17.08.2021, Lier

Viktig informasjon til de som har kjøpt Rottefella rulleskibindinger i 2020 eller 2021

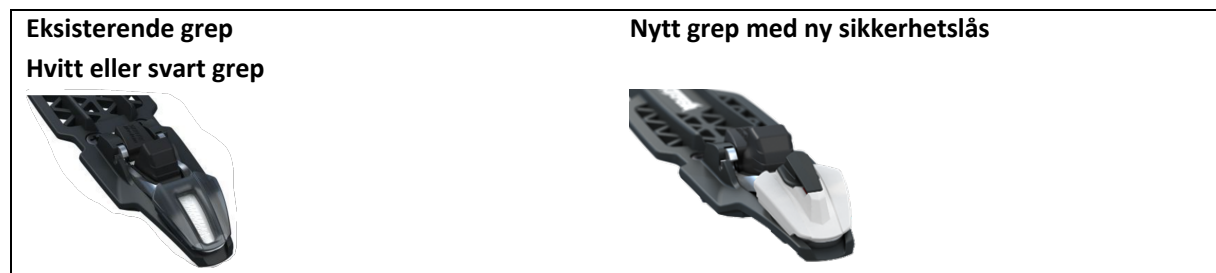
Vi har hatt enkelte tilfeller hvor den ekstra sikkerhetslåsen på bindingen ikke har fungert som den skal og det beklager vi sterkt. Rottefella har nå utviklet en ny sikkerhetslås som låser hele åpne/lukkemekanismen, og samtidig er enkel i bruk. Vi oppfordrer alle som har kjøpt Rottefella rulleskibinding i 2020 eller 2021 til å få byttet ut det nåværende grepet til et nytt.

Om kort tid er den nye sikkerhetslåsen tilgjengelig. I mellomtiden oppfordrer vi deg til å sjekke om bindingen «klikker» ordentlig på plass når du låser/lukker den. Den skal ha et tydelig klikk når den går i lås, og tydelig motstand når den åpnes. Om du føler deg usikker på om bindingen låser skikkelig anbefaler vi at du for sikkerhets skyld bruker strips, strikk eller taper grepet i låst posisjon, f.eks. ved bruk av gummistropper (art. nr. 37-309) fra Biltema, som du kan tvinne dobbelt rundt stammen og feste over bindingen og dermed holder låsemekanismen nede og samtidig gjør det enkelt å ta rulleskien av og på.

Den nye sikkerhetslåsen fungerer på følgende måte:
